改善箇所説明図

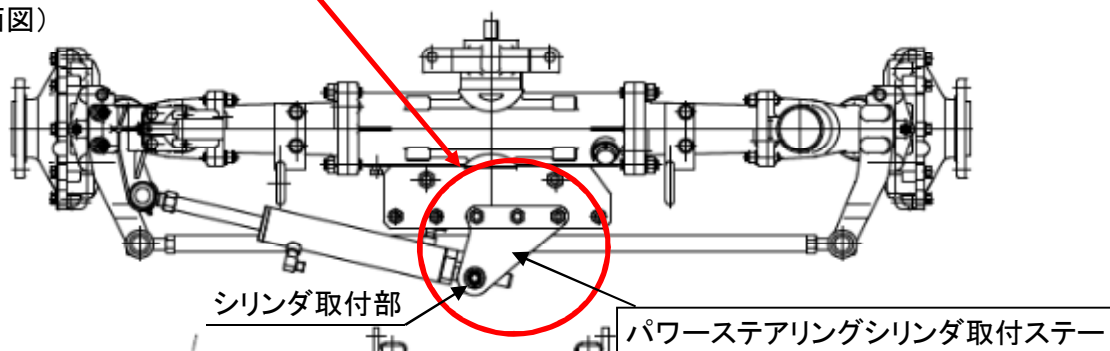
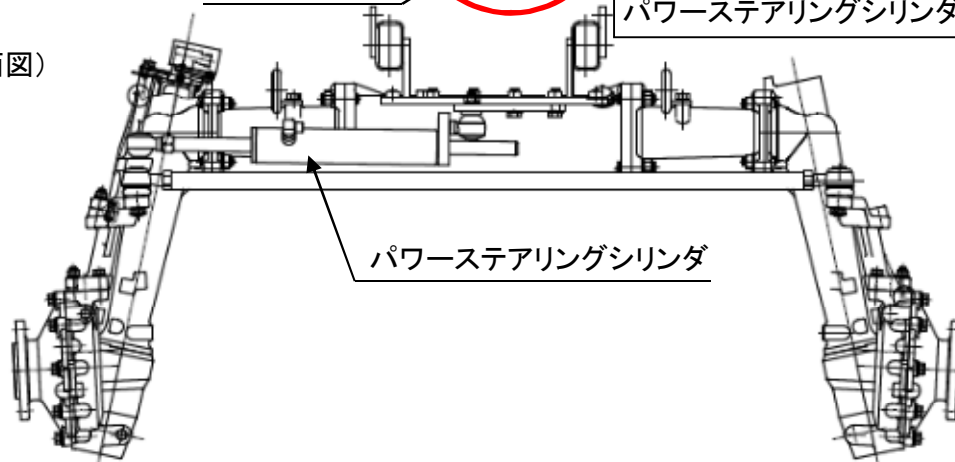
不具合発生箇所

パワーステアリングシリンダ取付ステーのシリンダ取付部において、溶接の溶け込みが不足しているものがあるため、そのままの状態で使用を続けると当該溶接部が破断し、かじ取り操作ができなくなるおそれがある。

改善内容

全車両、パワーステアリングシリンダ取付ステーを良品に交換する。

識別

取付ステーの上面に白色ペイントを塗布する。
